Aðalskipulag Kópavogs 2019-2040

Breyting á aðalskipulagi
Vatnsendahvarf/Vatnsendahæð

Breyting nr. 2

Tillaga, febrúar 2023
málsnr. ONE 2208338
Skipulagsdeild
Umhverfissvið

Mynd 5. Hluti af þéttbýlisuppdrætti Aðalskipulags Kópavogs 2019-2040, mælikvarði 1:10.000.

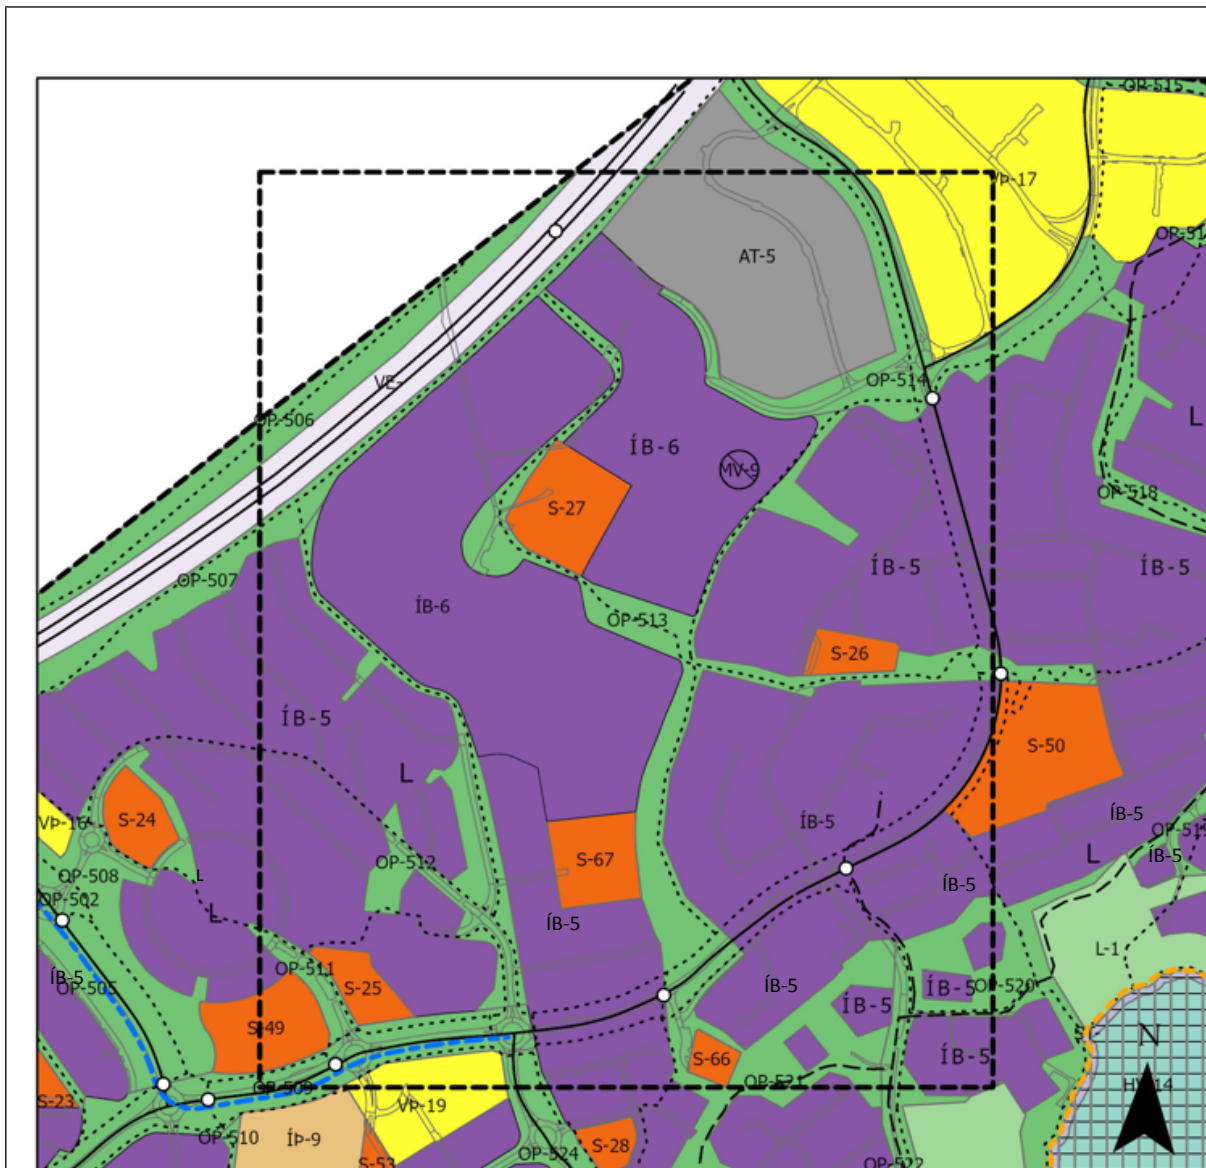
Tillaga að breytingu á aðalskipulagi, mynd 5, nær yfir svæðin ÍB-6, S-27 og S-67, VP-20, OP-5.13 og MV-9. Breytingar eru í samræmi við deiliskipulagstillögu sem auglýst er samtímis tillögu þessari. Breytingar eru í samræmi við meginmarkmið aðalskipulagsins. Göngu- og hjólaleiðir eru uppfærðar. Skilgreiningin „tengibraut“ á Kambavegi (og hluta Kóravegar) að og frá hverfinu (ÍB-6) er felld niður. Sjá einnig kafla 4.1.a hér að framan.

Nánar tiltekið eru breytingar á þéttbýlisupprætti þessar:

- Verslunar- og þjónustureitur VP-20 fellur niður og svæðið verður hluti af ÍB-6
 - o samkvæmt breytingartillögu þessari eru skilmálar um verslun og þjónustu í töflu ÍB-6 í kafla 4.1.c
- Samfélagsreitir S-27 og S-67 efst á hæðinni eru sameinaðir og stækkaðir og fá auðkennið S-27
- Samfélagsreitir S-67 sunnan til á svæðinu er óbreyttur
- Opið svæði OP-5.13 stækkar/breikkar og er aðlagað að stígatengingum yfir nýjan Arnanesveg
- Lögum íbúðarsvæðis ÍB-6 breytist
- Lega göngu- og/eða hjólaleiðar breytist í samræmi við legu opins svæðis
- Staðsetning á minjaverndarsvæði MV- 9 lagfærð

- Skilgreiningin „tengibraut“ á hluta Kambavegar og Kóravegar að hverfinu og Kambavegar frá hverfinu (ÍB-6) þ.e. frá Vatnsendavegi felld niður á tveimur stöðum
